リサイクル燃料貯蔵株式会社	
提出日	2022年3月11日
管理表No.	0113-02 改訂01

添付2-1図 使用済燃料貯蔵建屋全体

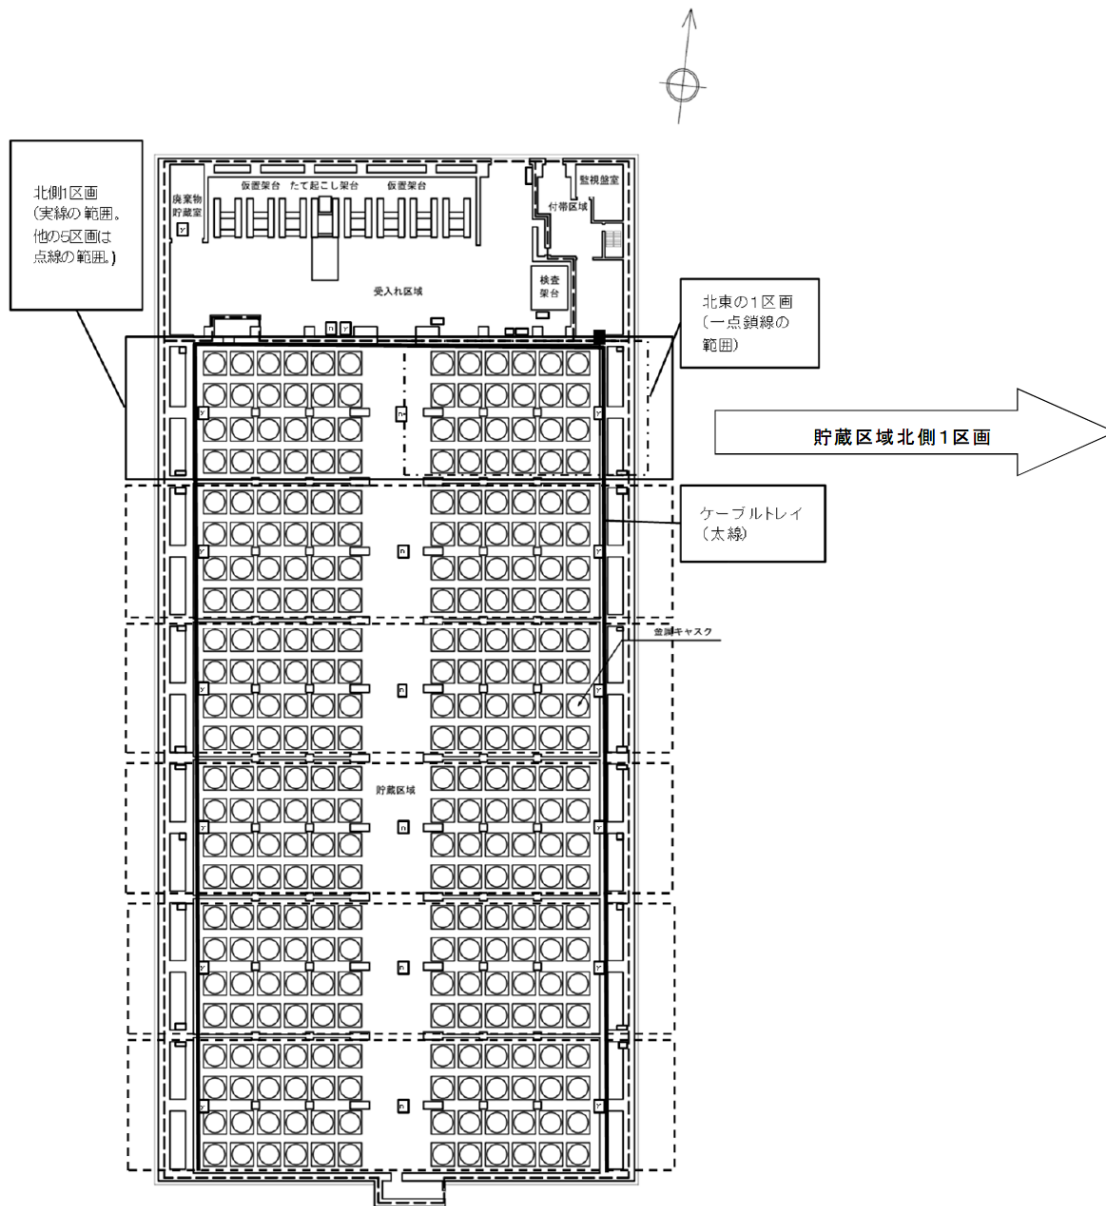
項目	コメント内容
火災 (第12条)	<ul style="list-style-type: none"> <li>・コンクリート壁と防火扉, 防火シャッタの耐火能力に関して説明すること。</li> </ul> <p>&lt;3/3 追加コメント&gt;</p> <ul style="list-style-type: none"> <li>・貯蔵区域北側1区画のみを影響評価の対象区域に選定しているが, 他の火災区域を除外した根拠を説明すること (内部火災影響評価ガイドによるとスクリーニングが必要)</li> </ul>

参考に、使用済燃料貯蔵建屋内においてケーブル等が多い貯蔵区域北側1区画を代表区画として、火災荷重を算出する。

（貯蔵区域は、添付2-1図（実線及び点線の範囲）のとおりに6区画あり、区画内には、ほぼ同様の盤が設置されている。しかし、貯蔵区域の北側1区画（添付2-1図実線の範囲、添付2-2図）は、他の区画（添付2-1図点線の範囲）と異なり、東西壁面の他に北側壁面にもケーブルが布設されている。よって、保守的に貯蔵区域北側1区画（添付2-1図実線の範囲、添付2-2図）を選定し、火災荷重を算出する。）
